## ENQUÊTE ET AUDIENCES PUBLIQUES

## PROJET D'EXPLOITATION DU GISEMENT DE NICKEL DUMONT À LAUNAY

## Réponses aux questions reçues le 2 juin 2014

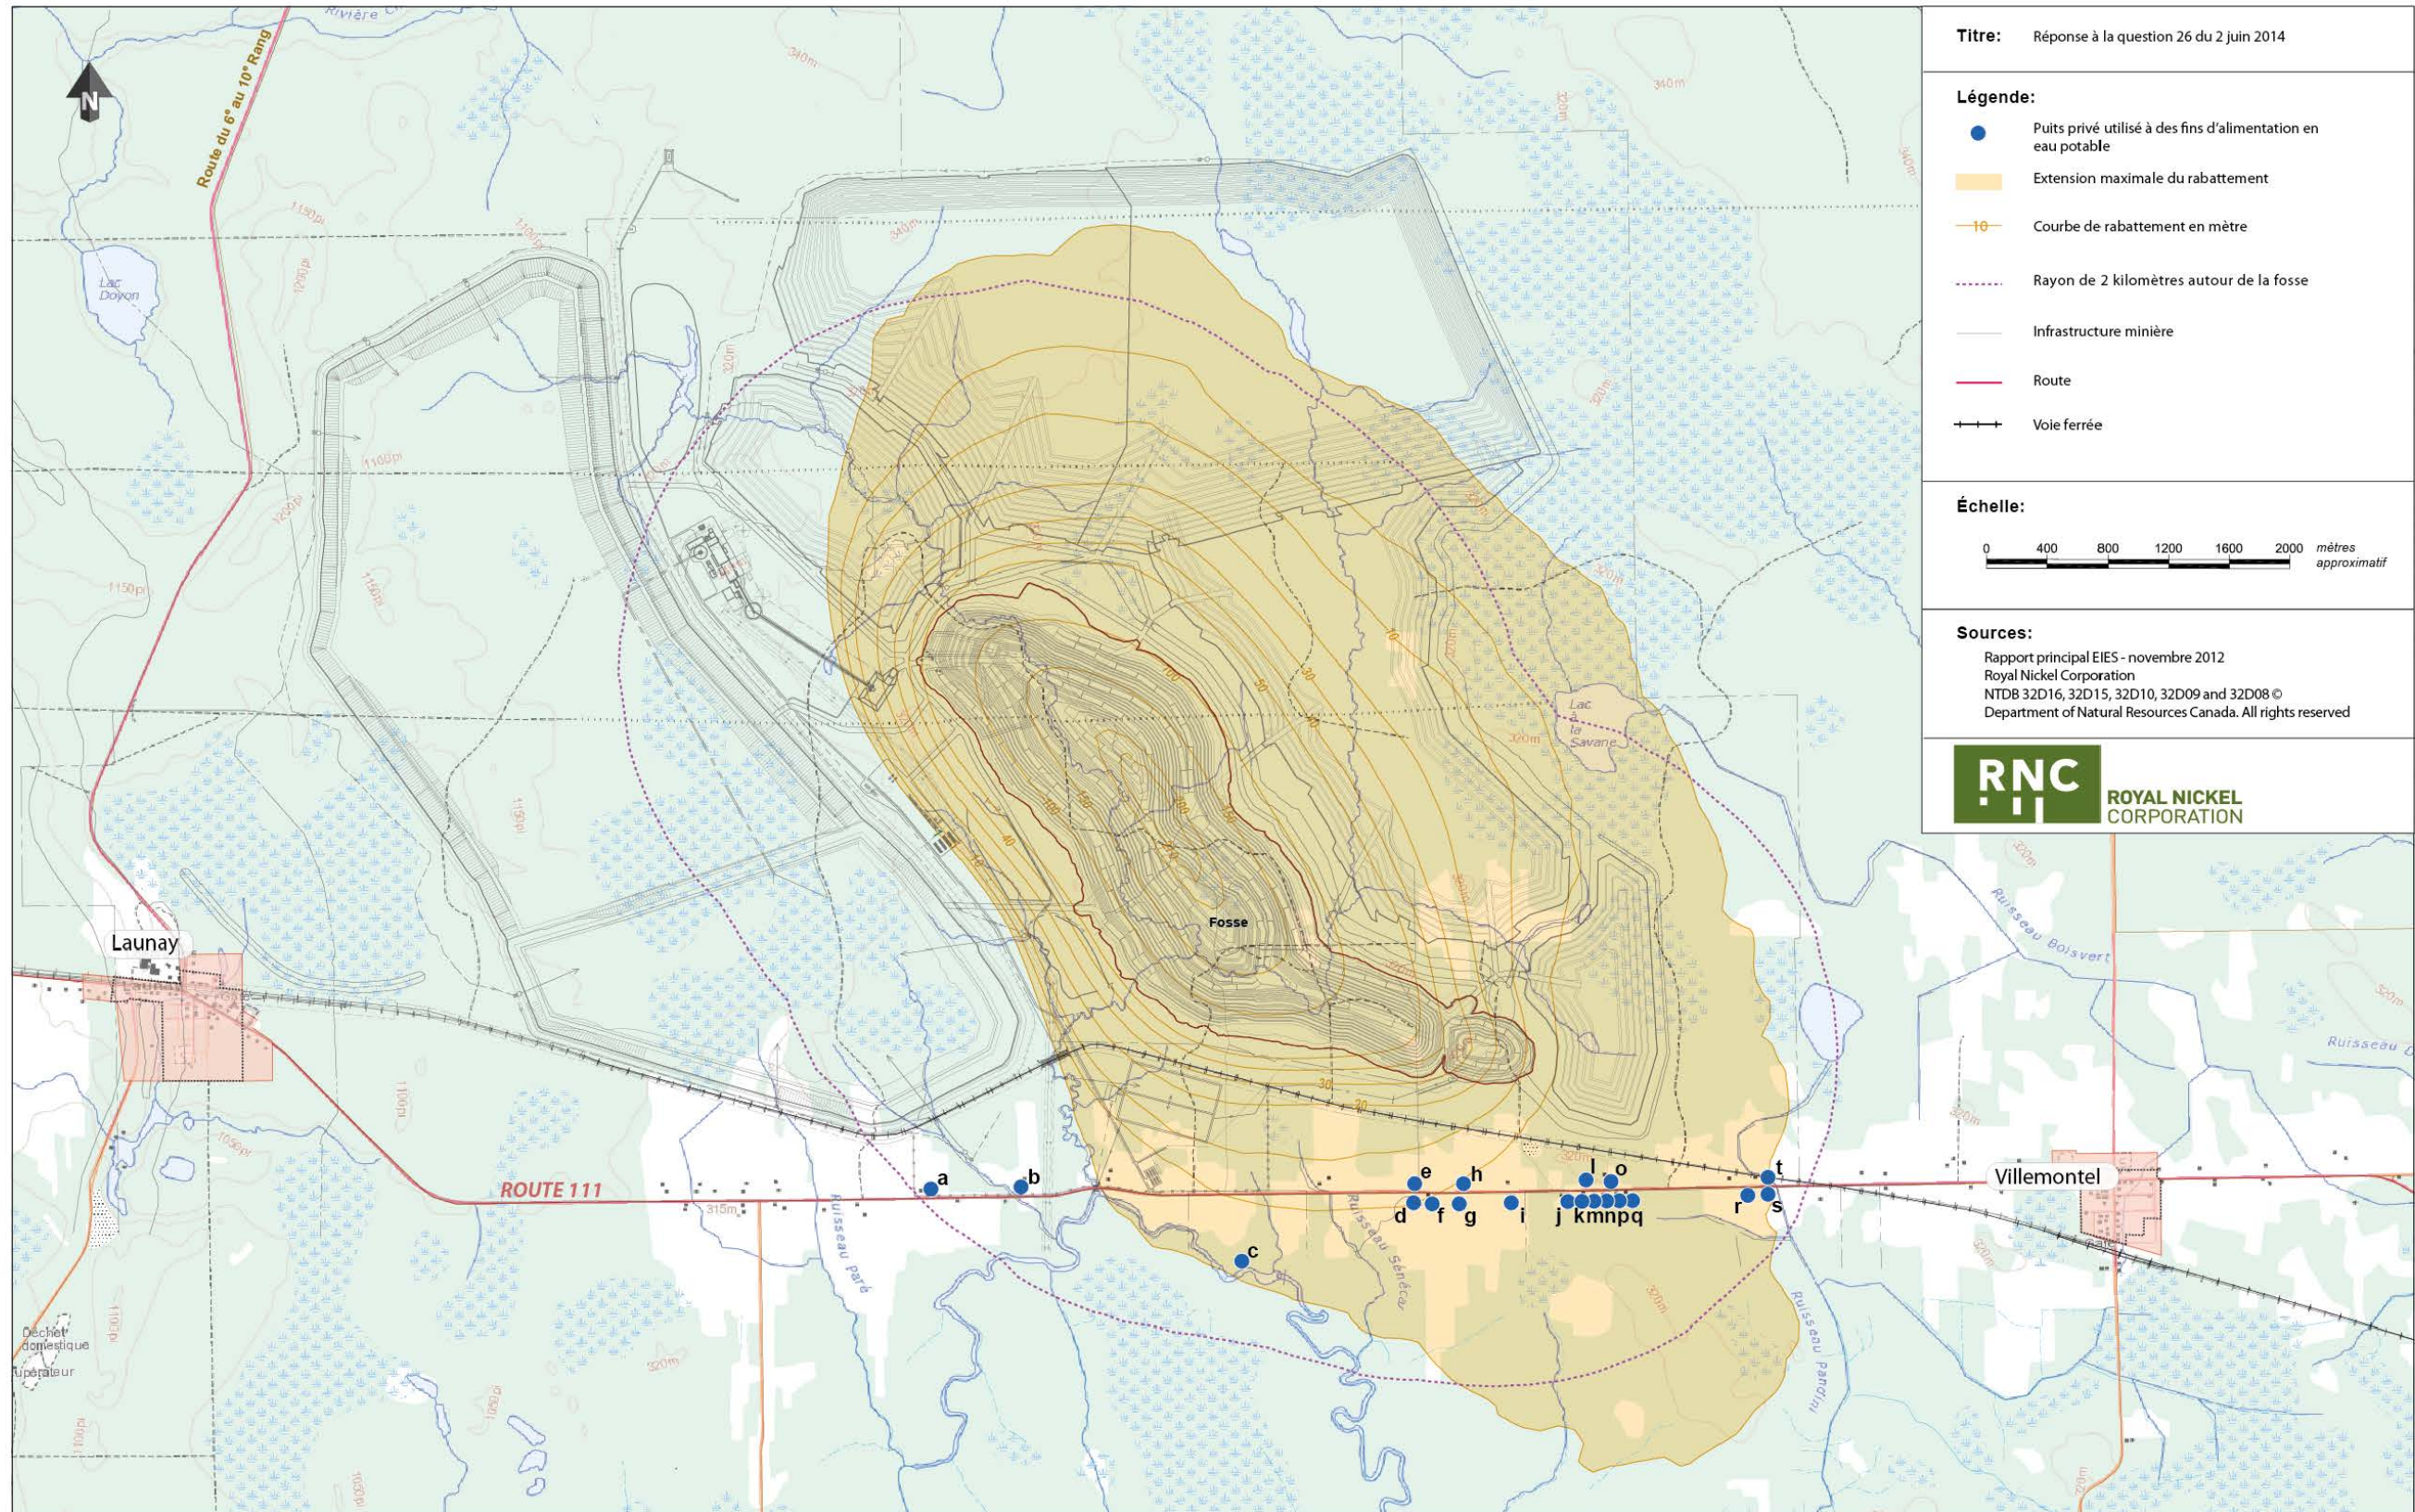
Question :

Les valeurs maximales de rabattement modélisé pour les puits représentés sur la précédente carte sont présentées dans le tableau suivant :

Référence du puits	Rabattement modélisé
a*, b*	aucun
c, g,h*,i,j,k,l*,m,o*,p,q,r,s,t	entre 1 et 5 mètres
f	de l’ordre de 5 mètres
d, e*	entre 5 et 10 mètres

*\*propriétés sous option d’achat susceptibles d’être achetées par RNC.*

Rappelons que si un changement attribuable au projet Dumont était constaté au niveau d’un puits, des correctifs appropriés à la situation seraient mis en place par RNC pour satisfaire les besoins en eau.

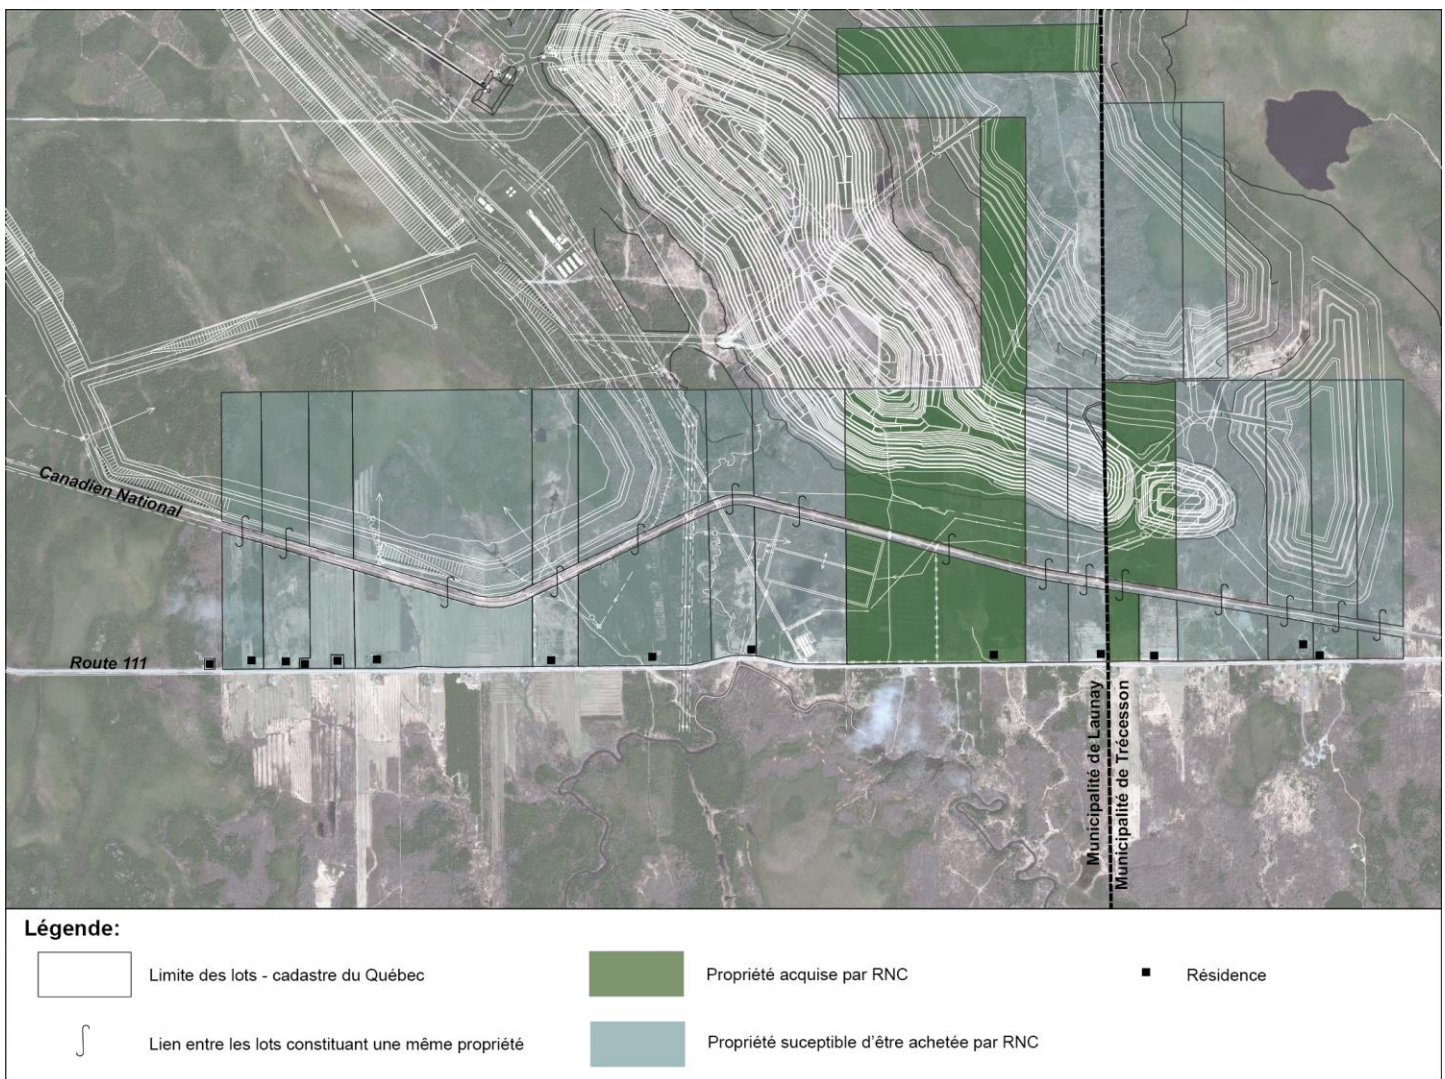
44. Sur les 24 propriétés achetées ou susceptibles de l'être, combien d'entre elles y ont une résidence de construite?

- Veuillez identifier sur une carte les propriétés concernées en spécifiant leur statut.
